Znak sprawy: **RRG.271.8.2020**

Wyjaśnienia do SIWZ

dotyczy: przetargu nieograniczonego na „*Termomodernizację budynku Urzędu Gminy Wola Uhruska realizowaną w ramach projektu pn. „Poprawa efektywności energetycznej budynku Urzędu Gminy” – roboty zewnętrzne, dostosowanie budynku dla osób niepełnosprawnych, kotłownia gazowa wraz z wewnętrzną instalacją gazową*”.

nr. rys. **A13**

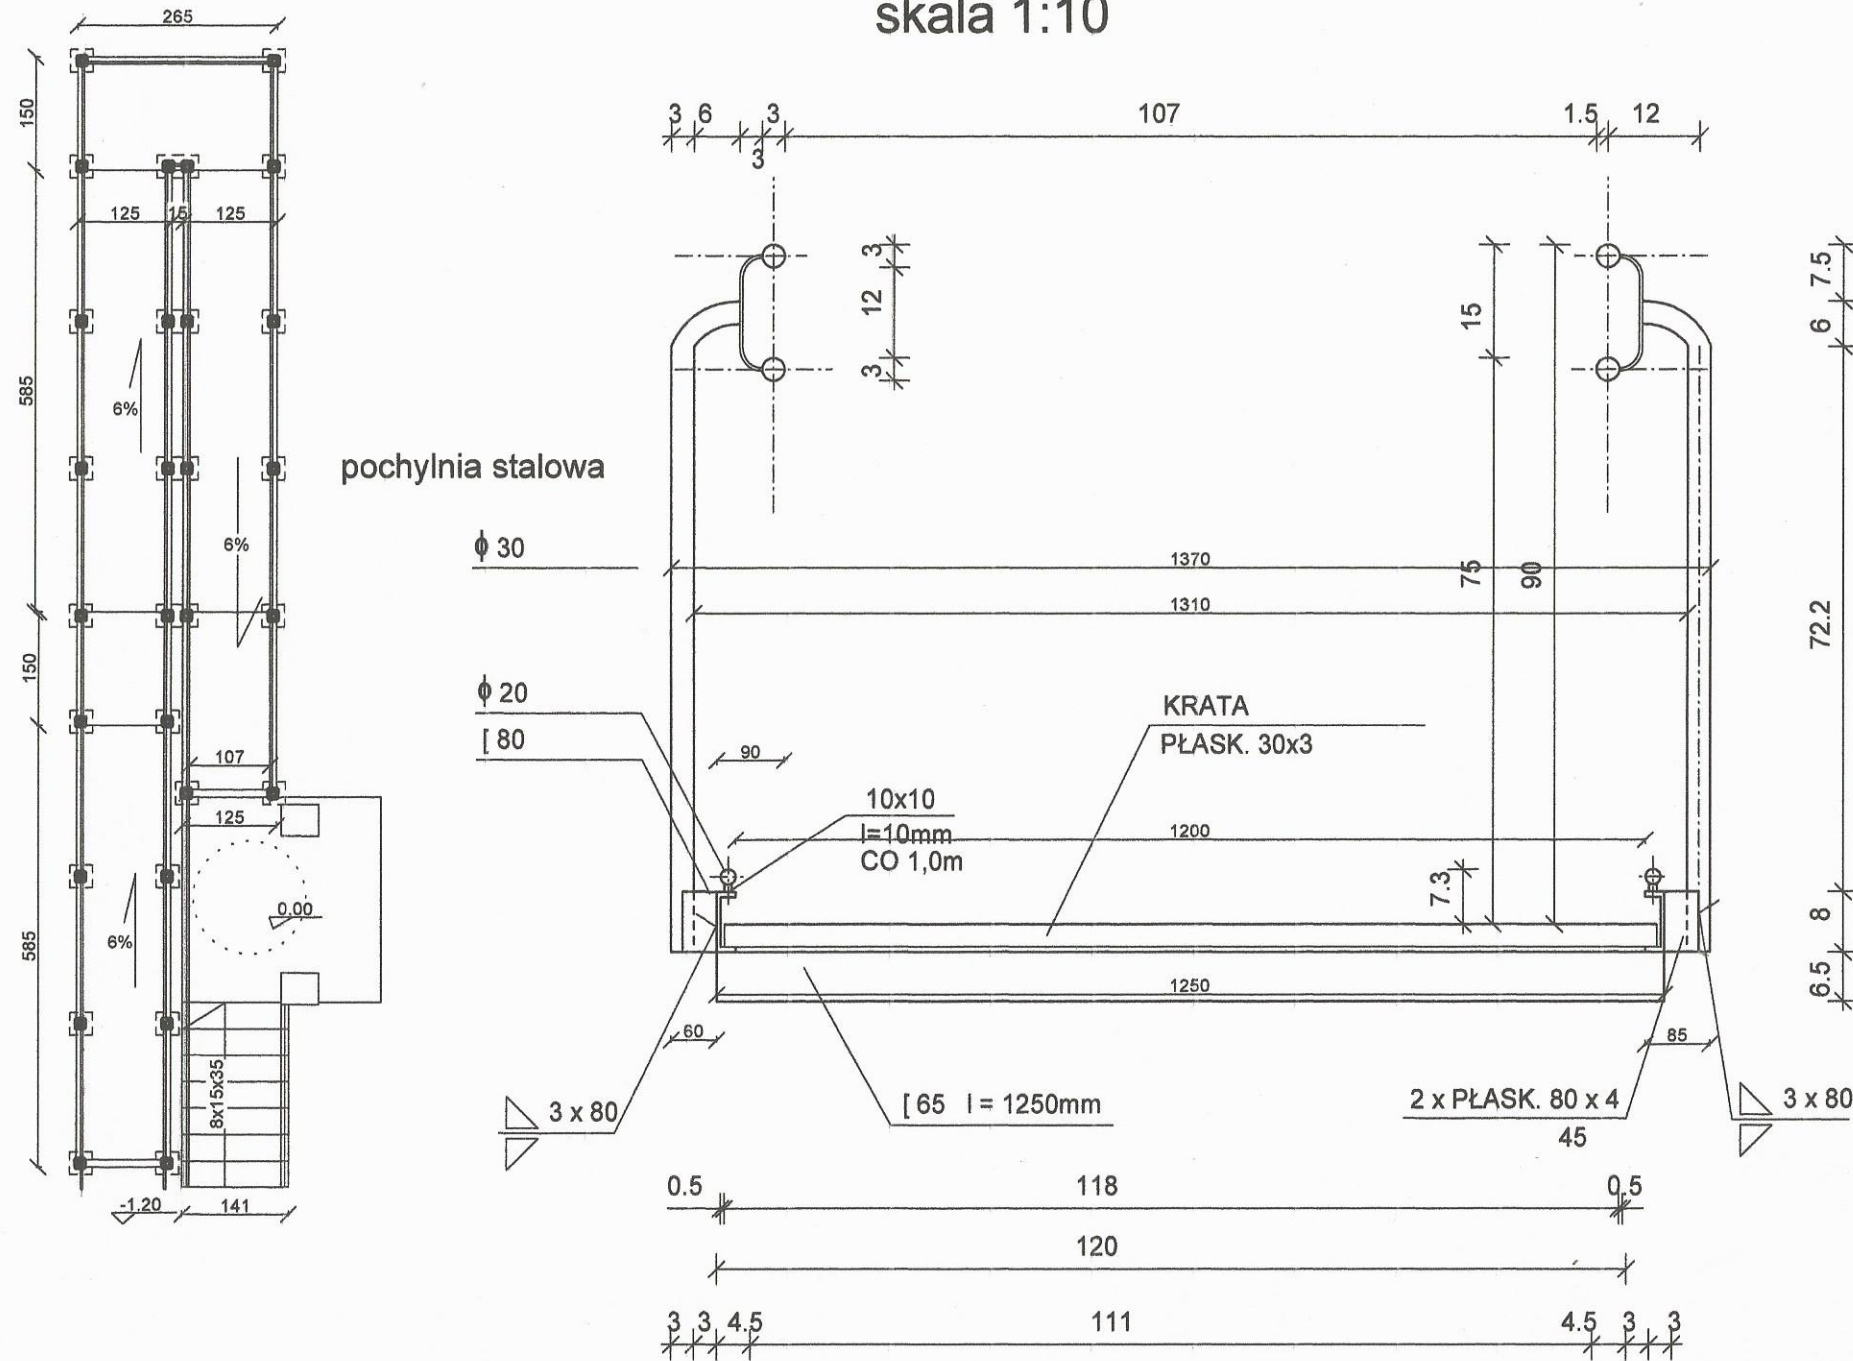
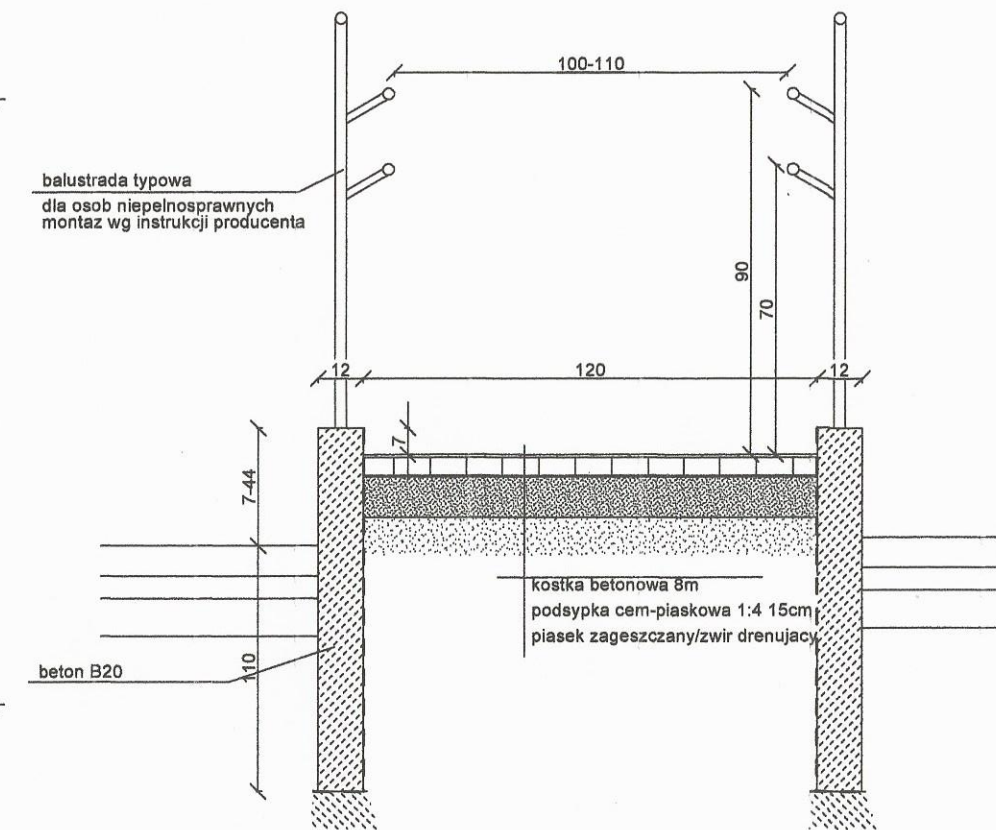
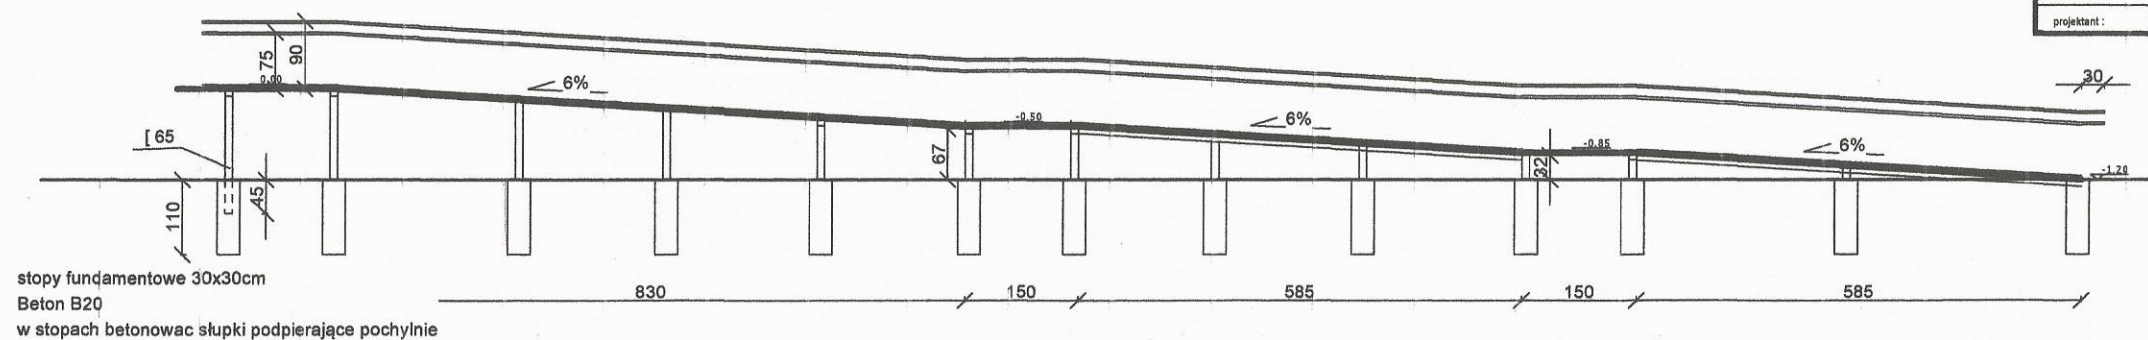
1. Pytanie 1.
Zwracam się z prośbą o uszczegółowienie projektu w zakresie głównej konstrukcji pochylni stalowej. Podane szczegóły dotyczą głównie barierek wraz z pomostem z krat.

- Ad. 1. Uszczegółowienie podjazdu wraz z parametrami zawarto na rysunku stanowiącym załącznik nr 1 do niniejszego wyjaśnienia.
- Ad. 2. Nowy podest wraz ze schodami należy wykonać zgodnie z rysunkiem stanowiącym załącznik nr 2 do niniejszego wyjaśnienia.
- Ad. 3. W związku z budową nowego podestu istniejące schody należy rozebrać, a materiał z rozbiórki usunąć.
- Ad. 4. Elementy stalowe podjazdów należy wykonać ze stali cynkowanej.

A13a

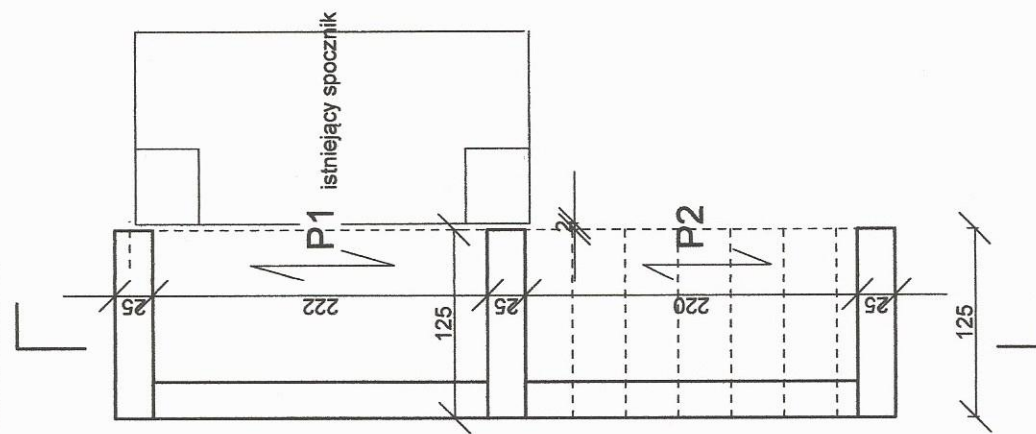
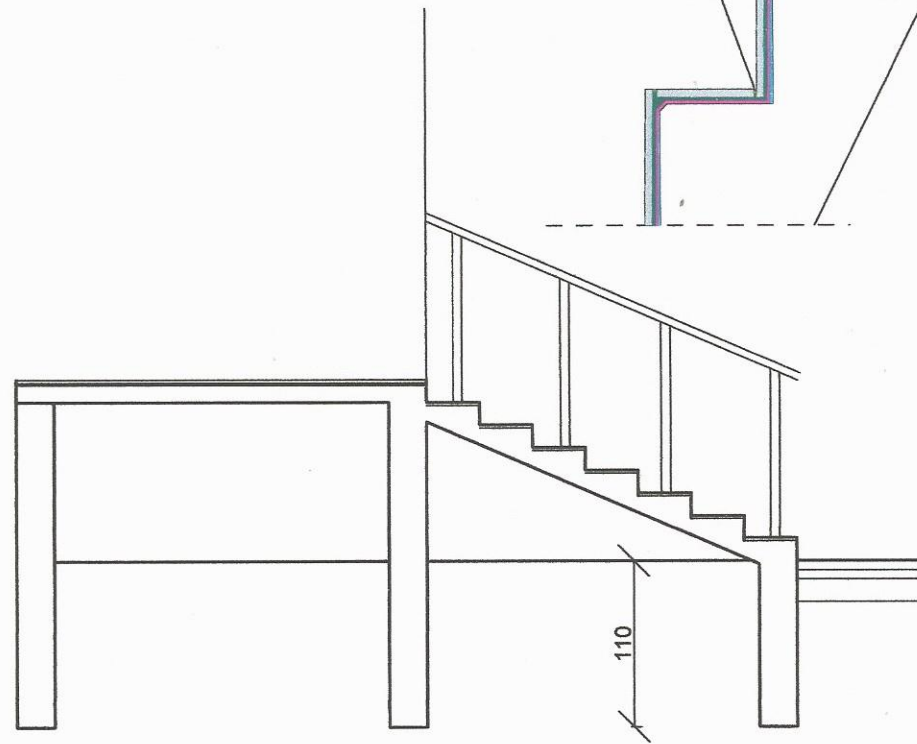
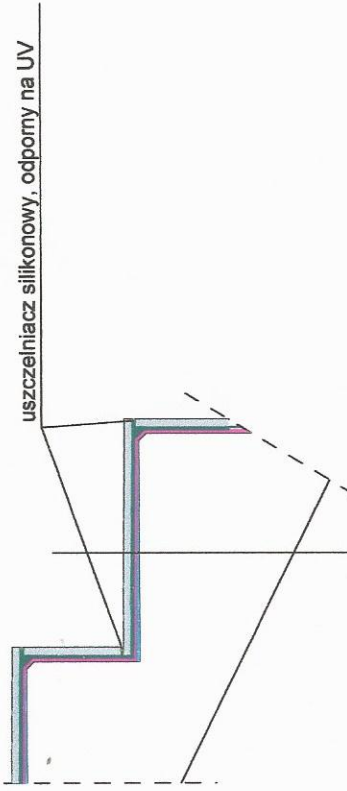
2. Pytanie 2.
Zwracam się z prośbą o uszczegółowienie projektu w zakresie połączenie pochylni stalowej z istniejącym podestem oraz wykonania nowych schodów. Nie określono w jakiej konstrukcji ma być nowa część podestu oraz nowe schody.
